## RELATÓRIO DE ANÁLISE DA ENTREGA - AVENIDA DAS AMÉRICAS

### ETAPA DE VALIDAÇÃO - PROJETO VIA LATERAL TRINCHEIRA JOAQUIM NABUCO

Data: 19/04/2021

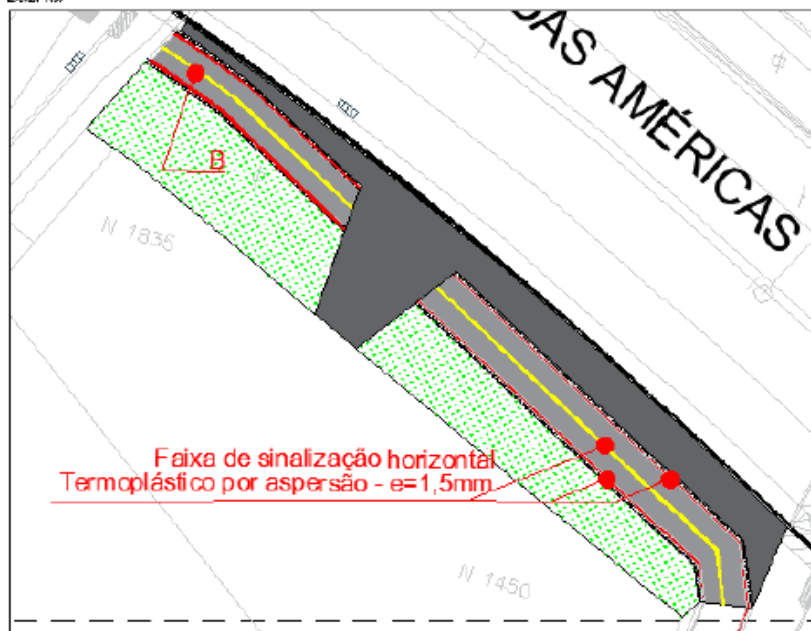
5. Necessário detalhamento quanto ao ponto de ligação entre a drenagem a executar e a existente transversal;

Reanálise COMEC 27/05/2021 – Verificar posicionamento de grelha de concreto no detalhe

INCORP R: Será inserido no desenho o detalhe

Resposta INCORP – a água pluvial que vem pela sarjeta deságua diretamente na sarjeta da Rua Doutor Claudino dos Santos. Não há uma ligação da sarjeta projetada com alguma rede existente pois não há necessidade dessa ligação. A posição da grelha se dá do mesmo alinhamento da ciclovia a ser reconstruída.
